東清水線新設工事事業 環境影響評価 補正評価書 補足資料(景観·風景)

2023年3月

東京電力パワーグリッド株式会社

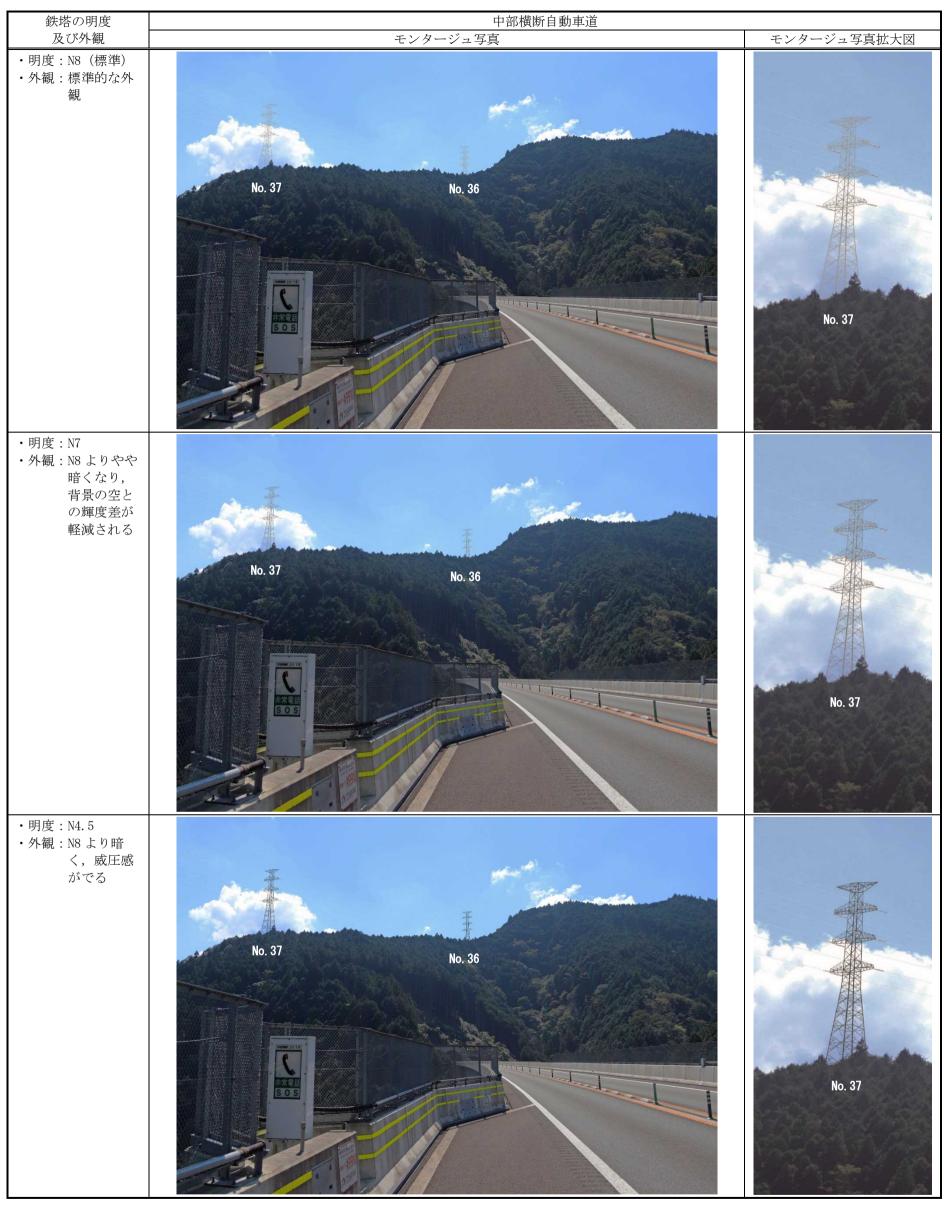
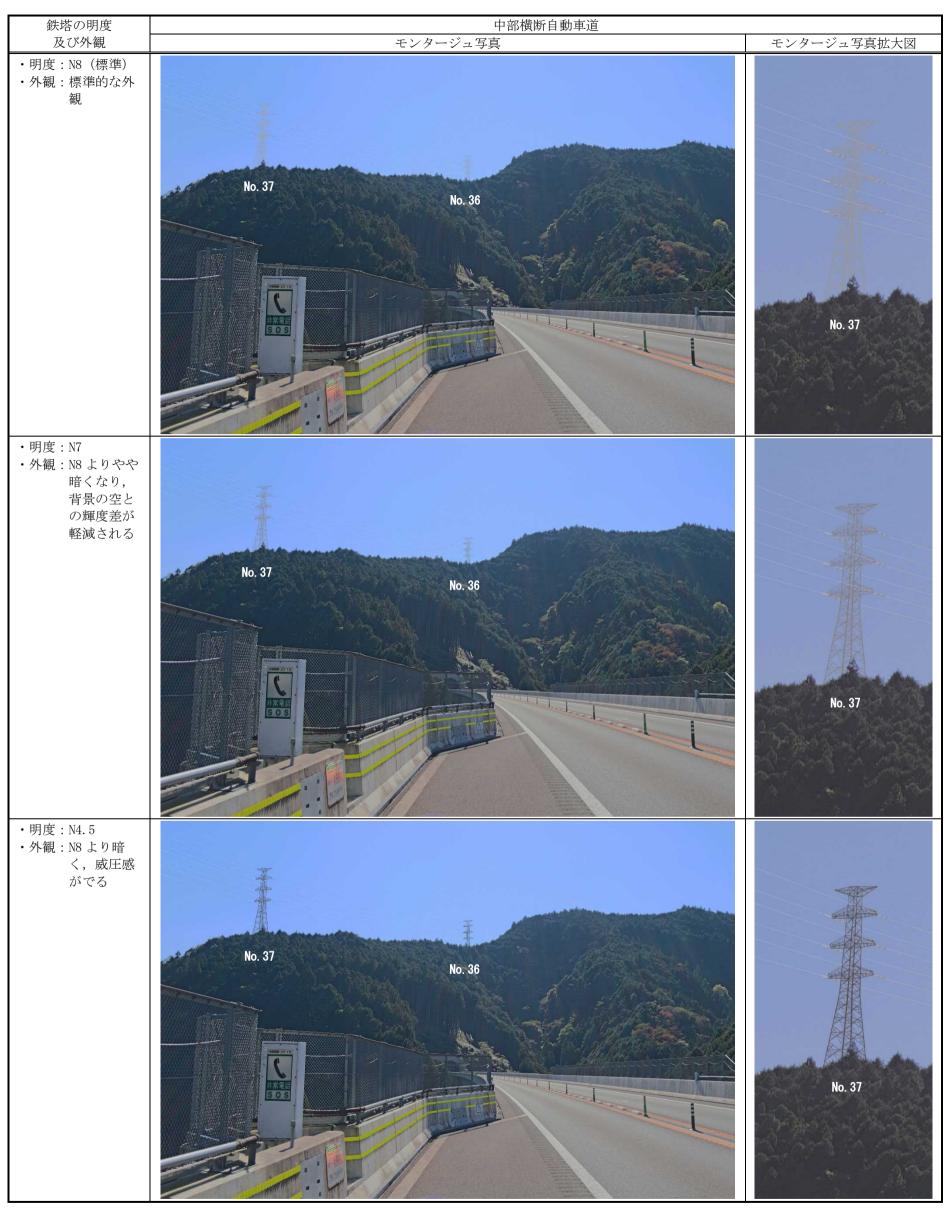
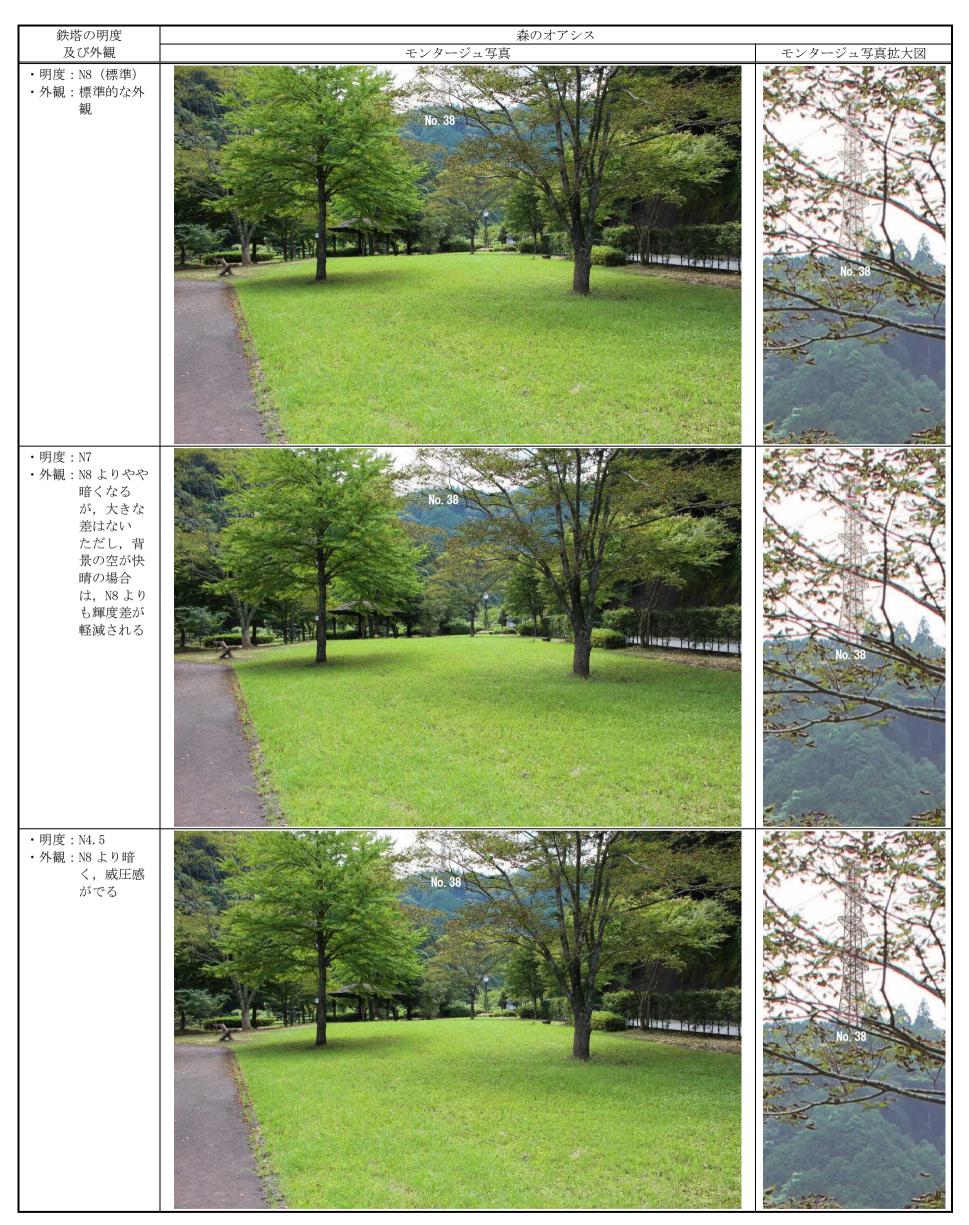
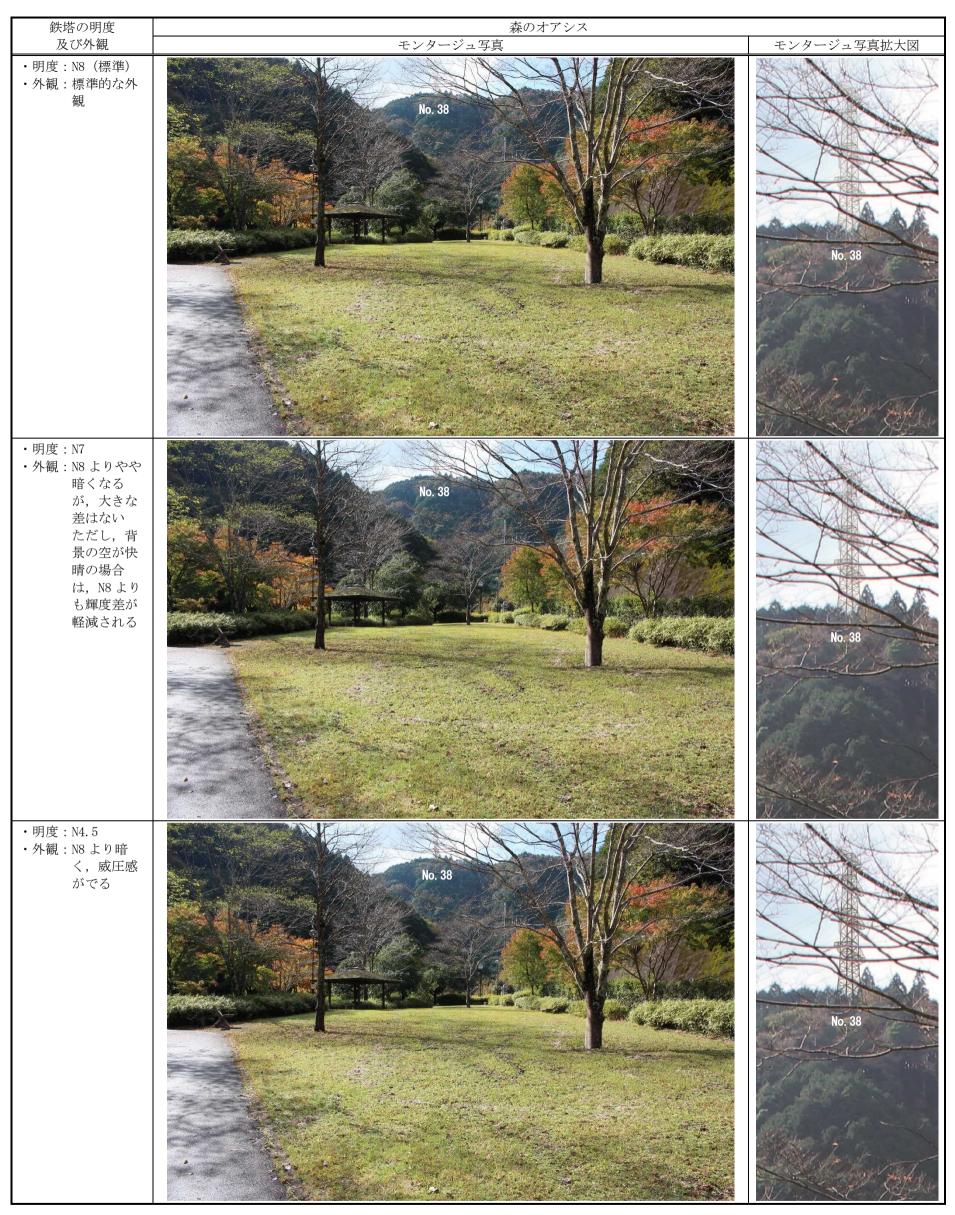
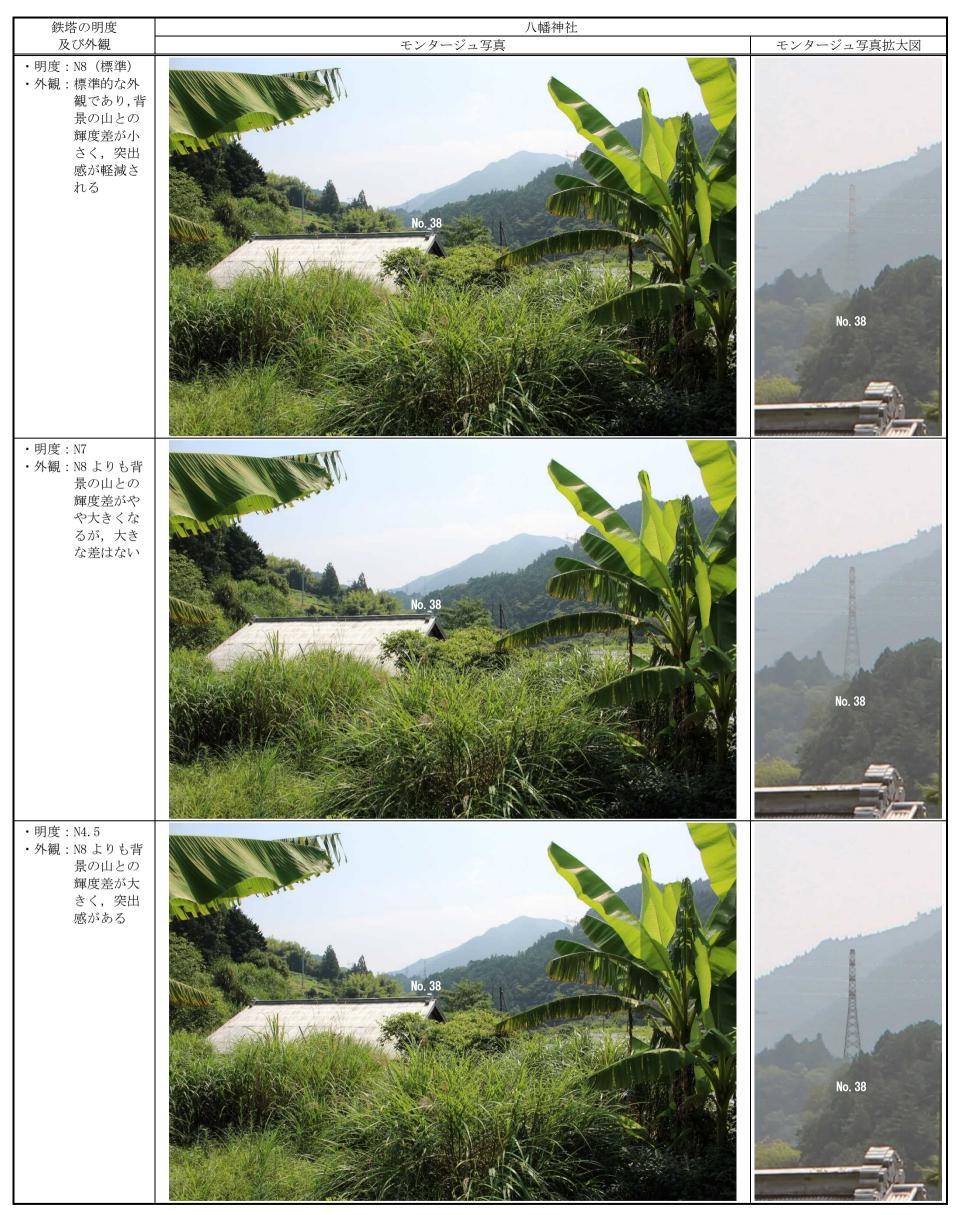
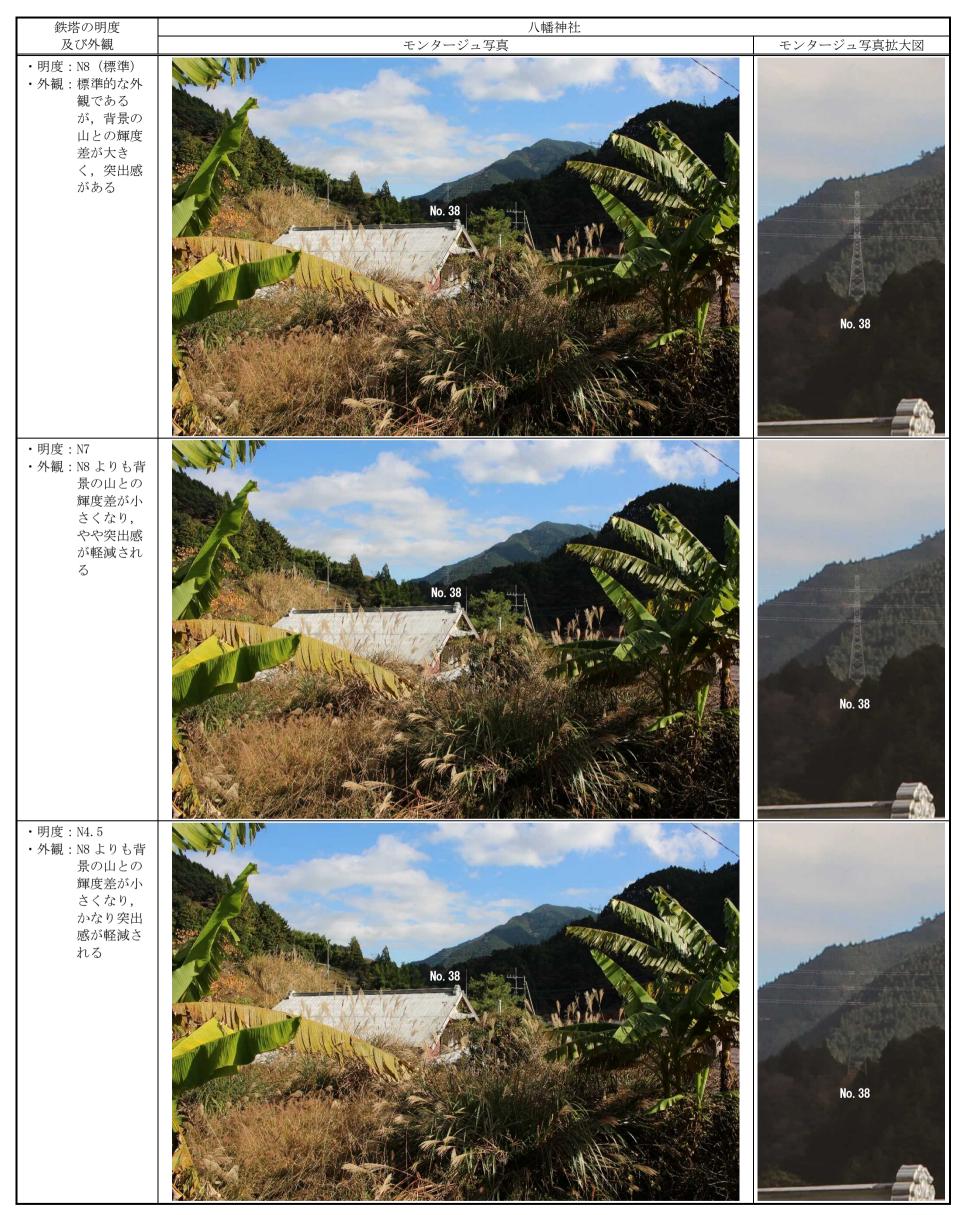
鉄塔等が景観に及ぼす影響について、より高い精度で再現したフォトモンタージュを用い、 天候や<u>季節の違いも考慮して予測・評価を行った上で保全措置を検討</u>し、十分な保全措置となっていることがわかるよう、補正評価書に記載すること。

環境保全措置が必要とされた各眺望地点について,<u>季節による違いも含めて</u>表 $-1\sim2$  及び図 $-1\sim3$  に示すとおり鉄塔の色彩(明度)の複数案を比較検討した。また,最も距離が近い中部横断自動車道 からの No. 37 の見え方については,表-3 及び図-4 に示すとおり,天候の違いも考慮して複数案を比較検討した。

これらの結果,各眺望地点の比較では,No. 36 及び No. 37 については,「N7」が最も影響が最小化された。No. 38 については,空を背景とする「森のオアシス」で,<u>夏季及び秋季ともに</u>「N7」が最も影響が最小化され,山を背景とする「八幡神社」で,<u>夏季は「N8」が</u>,秋季は「N4. 5」が最も影響が最小化された。眺望地点からの距離が近い「森のオアシス」への影響を重く捉えた場合,「N7」が最も良いと考えられた。
